高浜発電所 1 号炉、2 号炉、3 号炉及び 4 号炉 原子炉設置変更許可申請書 新旧比較表

2021年11月

関西電力株式会社

黒字下線：変更箇所

第 4.1.3 図 固体廃棄物処理系統説明図

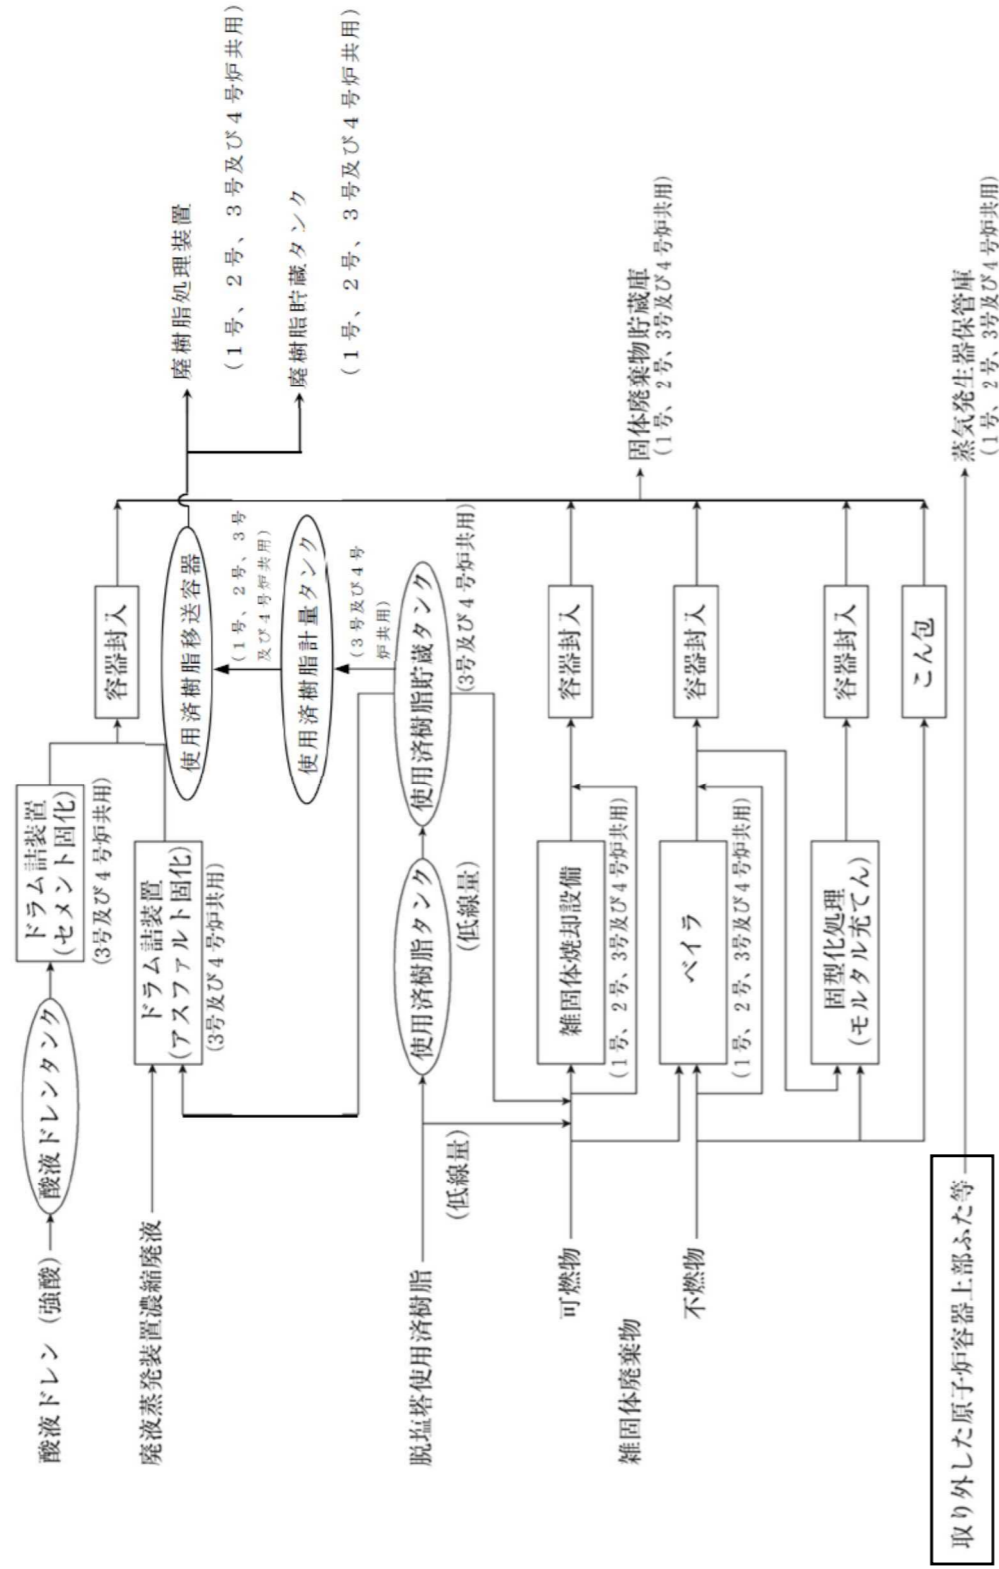
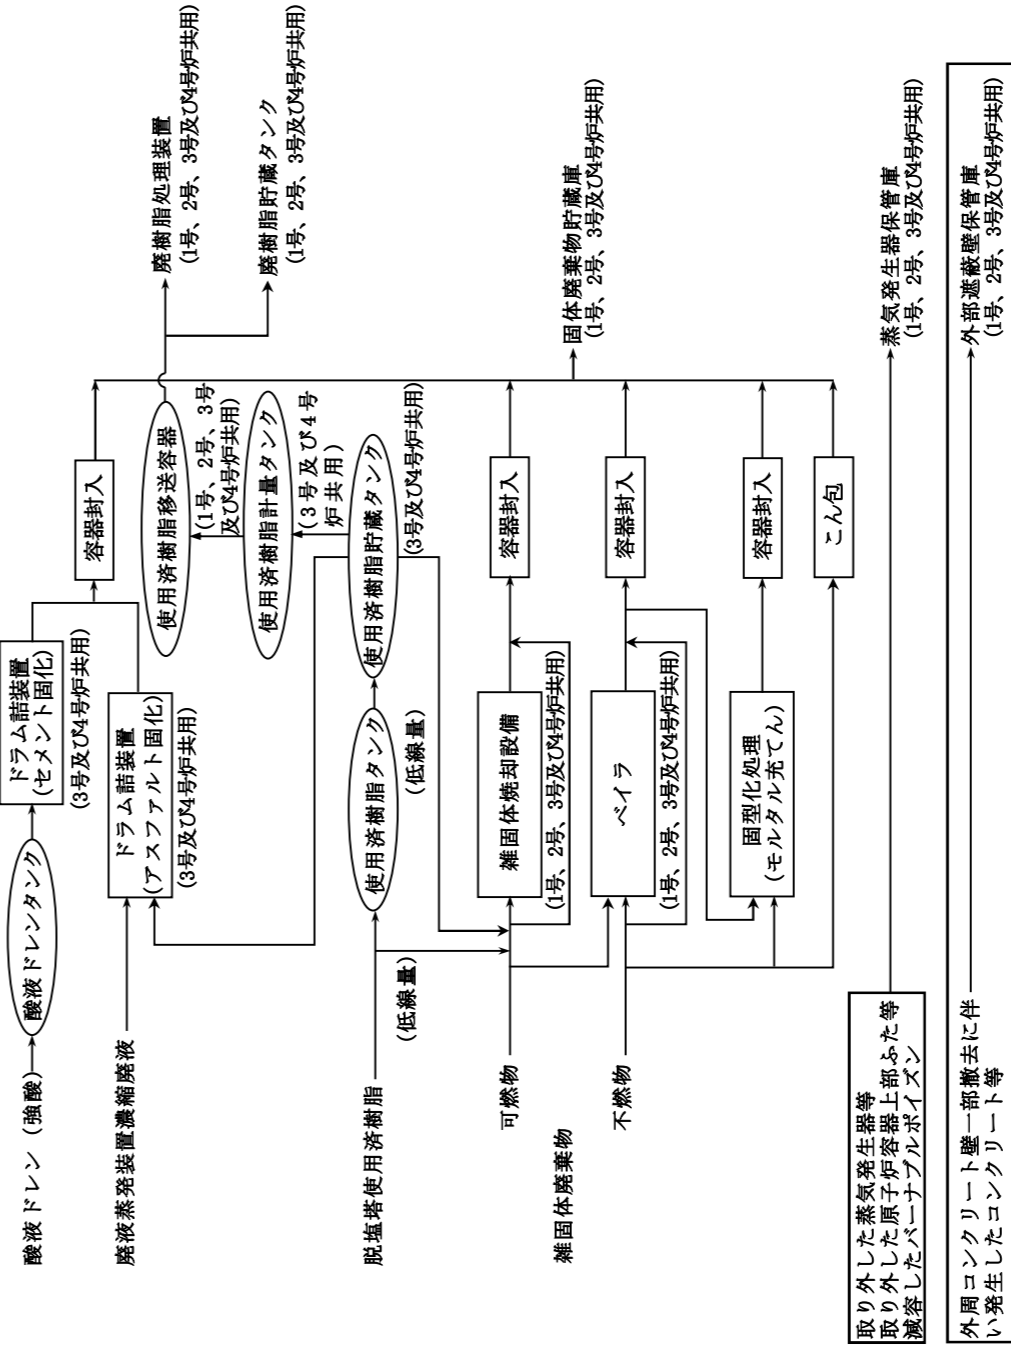
保管対象物の変更
外部遮蔽壁保管庫の共用化
